**ONTWERPBESLUIT WIJZIGING
WERKINGSGEBIEDEN
WATERSCHAPSVERORDENING WATERSCHAP
LIMBURG
Dijkverbetering Thorn Wessem**

Zaaknummer: 2025-Z7754

Figuur 1 Huidige situatie werkingsgebieden

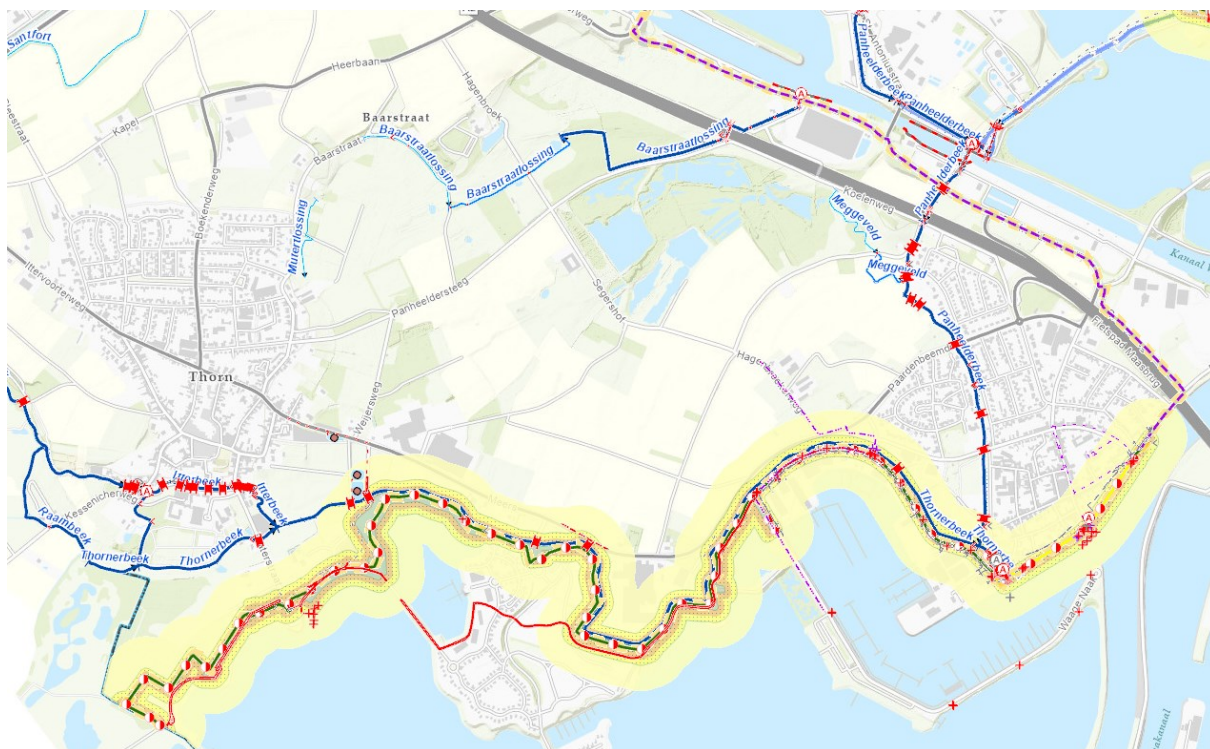
Om een juiste bescherming van het watersysteem en de waterkering tijdens en na realisatie van de dijkverbetering te garanderen, is het noodzakelijk om de werkingsgebieden, zoals deze zijn opgenomen in bijlage I van de Waterschapsverordening Waterschap Limburg (hierna: Waterschapsverordening), aan te passen. Dit besluit gaat hierover. Op onderstaande afbeelding is aangegeven hoe de situatie op hoofdlijn gaat worden.

- toevoegen kernzone van een waterkering ;
- toevoegen beschermingszone van een waterkering;
- toevoegen buitenbeschermingszone; en
- toevoegen profiel van vrije ruimte bij een waterkering; en
- verwijderen van de huidige werkingsgebieden.

- toevoegen primair water;
- aanpassing watergangen anders dan de trajecten I tot en met V van Roer en Hambeek;
- toevoegen primair water of een zone van 2 meter eromheen;
- toevoegen kernzone van het oppervlaktewater of een buffer van 0,5 meter eromheen;
- toevoegen Oppervlaktewater met een lage basisafvoer;
- aanpassing Traject dat niet is opgenomen op de kaarten kanovaren.
- verwijderen van de huidige werkingsgebieden (Thornerbeek)
